AVIS DÉLIBÉRÉ SUR LE PROJET DE PLATEFORME LOGISTIQUE SOCIÉTÉ GLP COMMUNE DE CHERRÉ-AU (72)

n° PDL-2023-7124

Plan masse du projet (source note de modification du dossier d'autorisation environnementale)

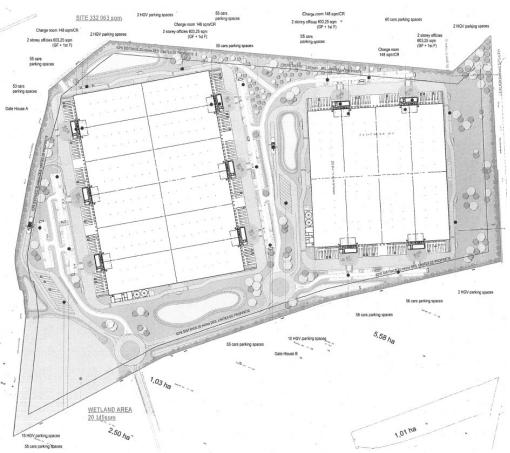
En l'état, le projet initial n'étant pas compatible avec les règles du plan local d'urbanisme intercommunal de l'Huisne Sarthoise approuvé le 25 novembre 2020, le porteur de projet propose une modification de la configuration du bâtiment B de manière à tenir compte de la marge de recul de 75 m par rapport à la RD1, imposée au secteur.

L'implantation dernièrement présentée du bâtiment B place ses quais « en direction des tiers » ; le dossier est peu démonstratif sur la prise en compte des émergences sonores liées à cette nouvelle implantation tout en concluant à leur conformité vis à vis des habitations voisines. Il n'est pas précisé si des mesures de suivis sont prévues pour s'assurer de la conformité des émergences postérieurement à la mise en service du projet.
--	--
